サンバーのリコールにつて

平成 9 年 10 月 22 日

平成9年10月22日、富士重工業株式会社より、国土交通省にサンバーのリコールを届け出いたしました。

### 改善箇所説明図①

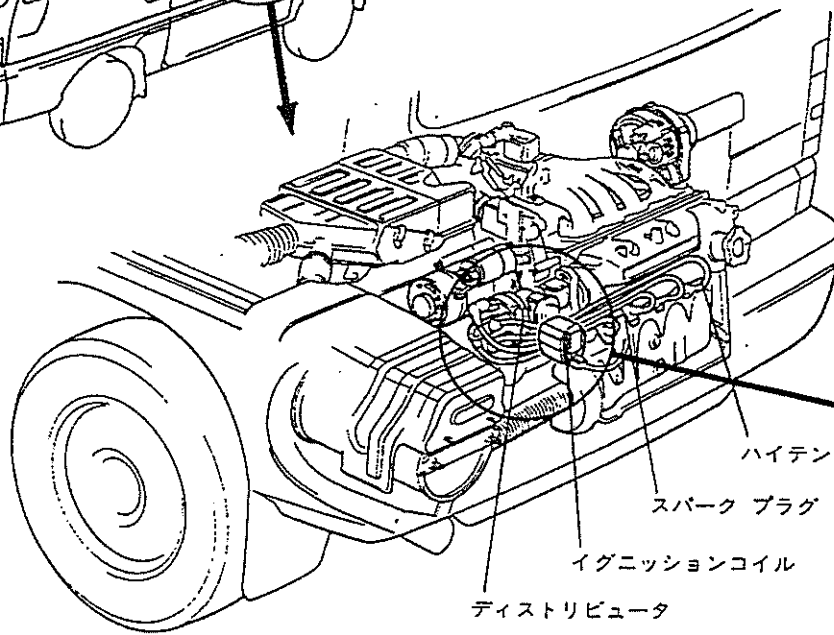
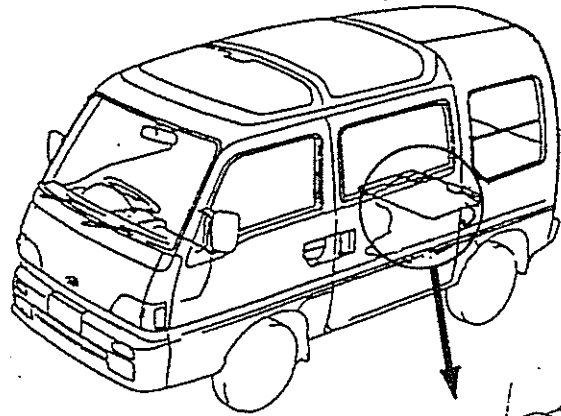
電子制御式燃料噴射方式の原動機において、アース線の取回しに不適切なものがあり、原動機の振動等により、最悪の場合、アース線が断線し、原動機が停止するおそれがある。

全車両、アース線を点検し、取回しが不適切なものは修正する。また、アース線が損傷しているおそれがあるものは、アース線を良品と交換する。  
識別：アース線取付ボルト頭部に黄色ペイントを塗布する。

## 改善箇所説明図②

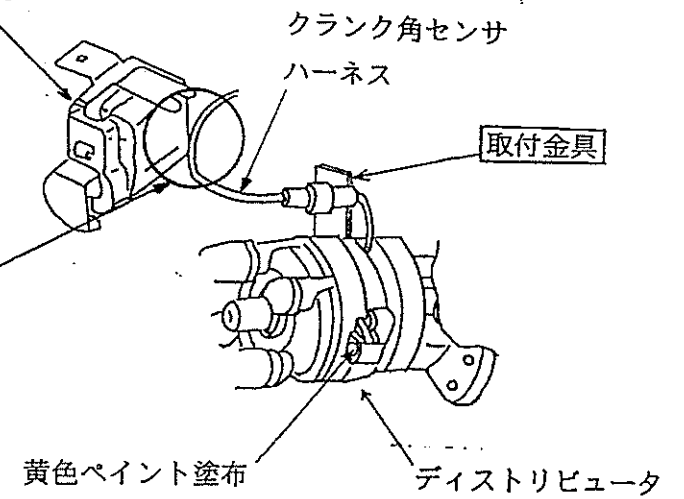
電子制御式燃料噴射方式の原動機において、点火系のノイズにより原動機が不調となることがあり、最悪の場合、原動機が停止するおそれがある。

全車両、ディストリビュータのロータとクランク角センサハーネスの取付金具を改善品と交換する。

識別：ディストリビュータ・キャップの締付ネジ部に黄色ペイントを塗布する。

### 改善箇所説明図③

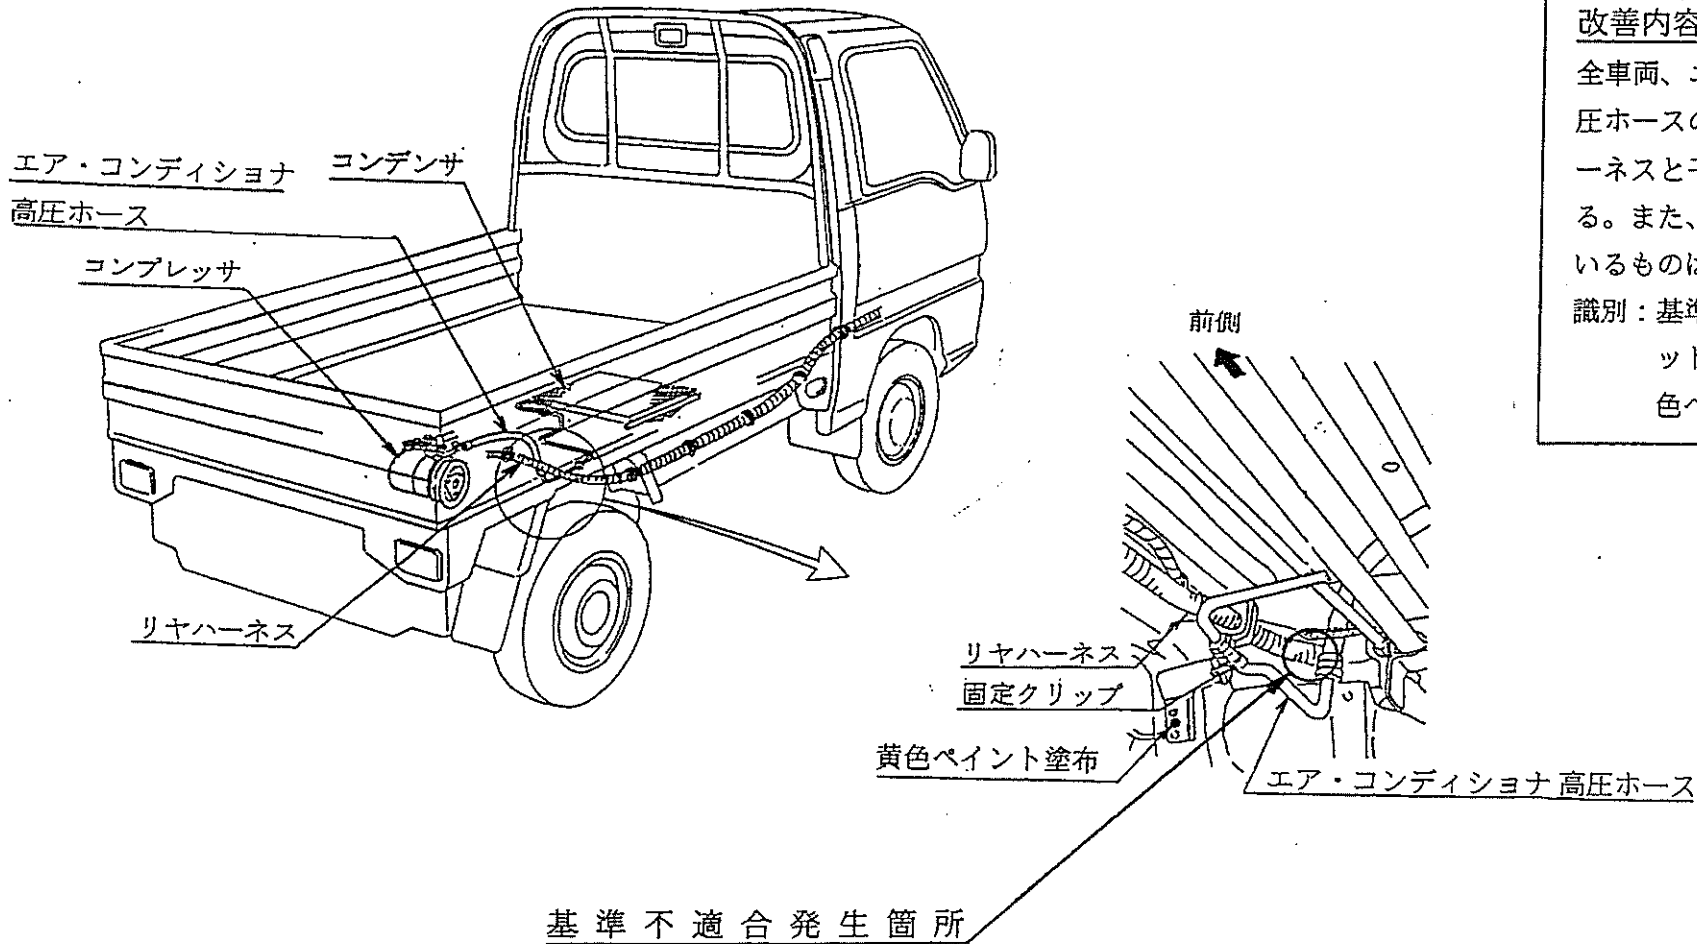
「エア・コンディショナの高圧ホースの取付けが不適切なため、リヤハーネスと高圧ホースのかしめ部が干渉するものがあり、車体の振動等により当該ハーネスの被覆が破れ、最悪の場合、配線が短絡し、配線が焼損するおそれがある。」

**改善内容**  
 全車両、エア・コンディショナの  
 高圧ホースの取付けを点検し、リヤハ  
 ーネスと干渉しているものは修正す  
 る。また、当該ハーネスが損傷して  
 いるものは修復する。  
 識別：基準不適合箇所付近のブラケ  
 ット取付ボルト2本の間黄色  
 ペイントを塗布する。

### 改善箇所説明図④

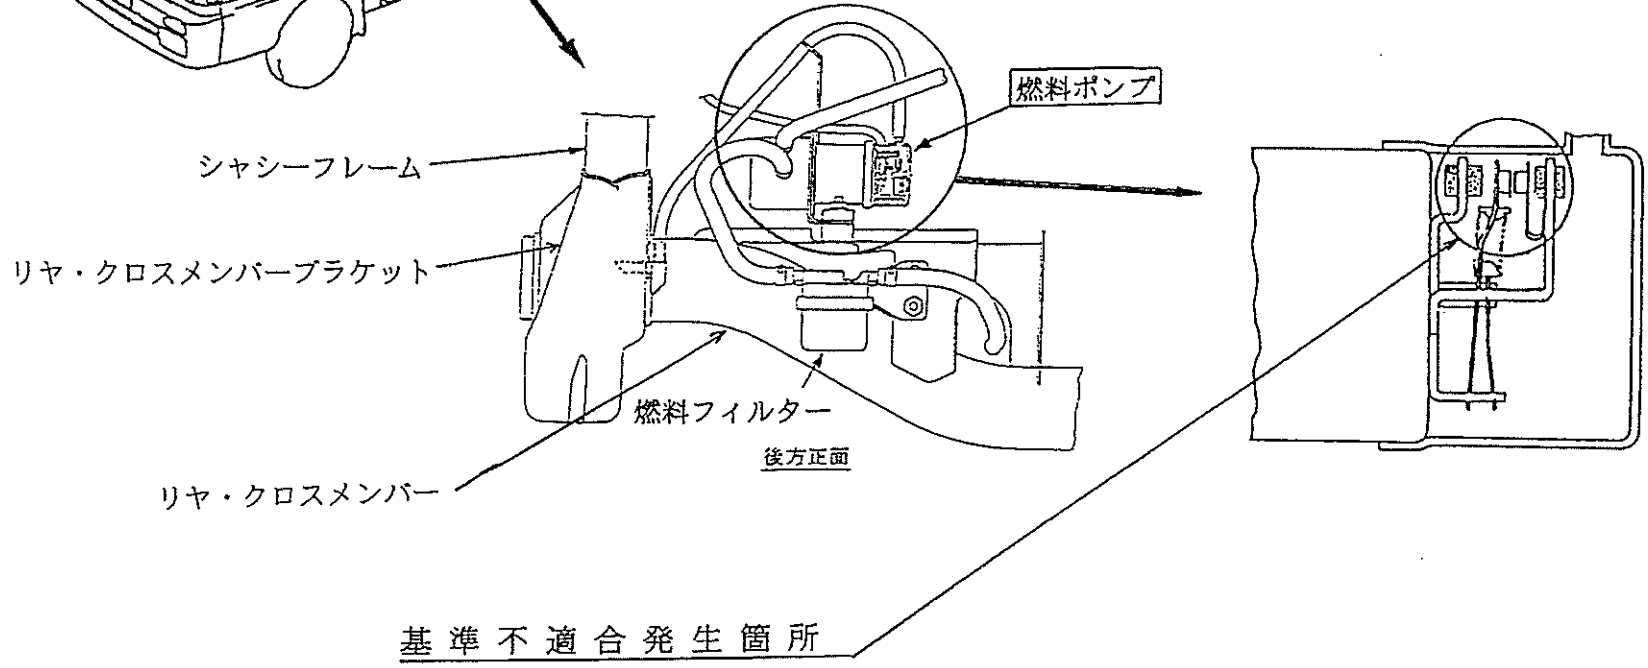
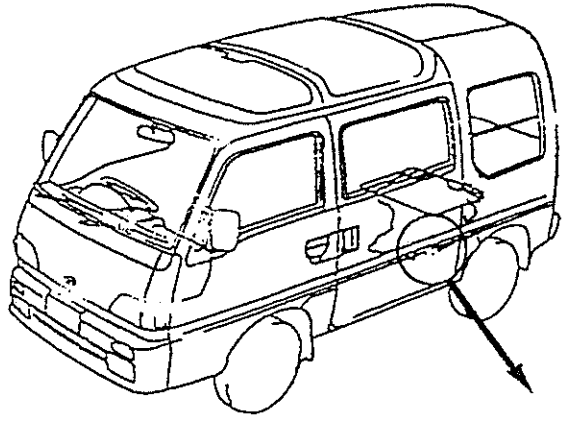
〔気化器方式の原動機において、燃料ポンプの接点が摩耗し、最悪の場合、燃料ポンプが作動しなくなり、原動機が停止するおそれがある。〕

**改善内容**  
 全車両、当該燃料ポンプを無接点式の燃料ポンプと交換する。  
 識別：無接点式燃料ポンプはシルバー色メッキ

### 改善箇所説明図⑤

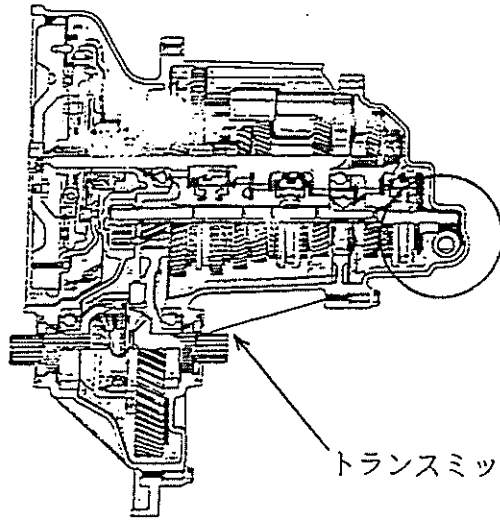
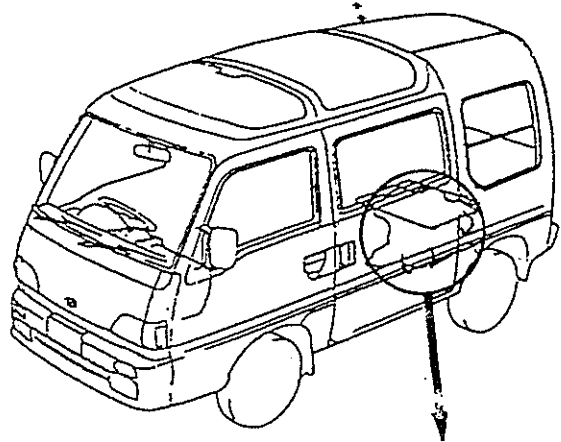
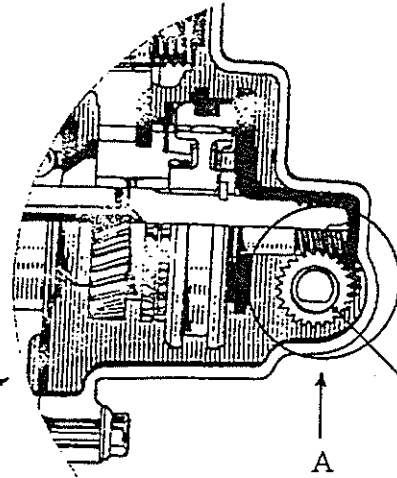
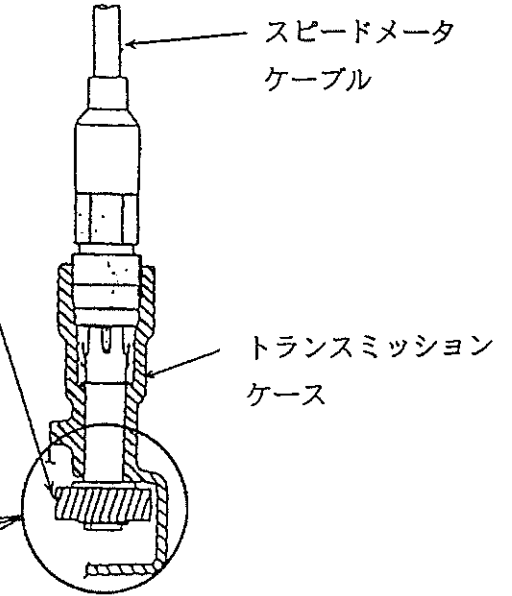
〔 手動変速機付車のスピードメータギヤの材質等に不適切なものがあり、当該ギヤが摩耗し、最悪の場合、速度計が機能しなくなるおそれがある。 〕

全車両、スピードメータギヤを改善品と交換する。

識別：スピードメータケーブル取付け付近のサイドケース上部に黄色ペイントを塗布する。
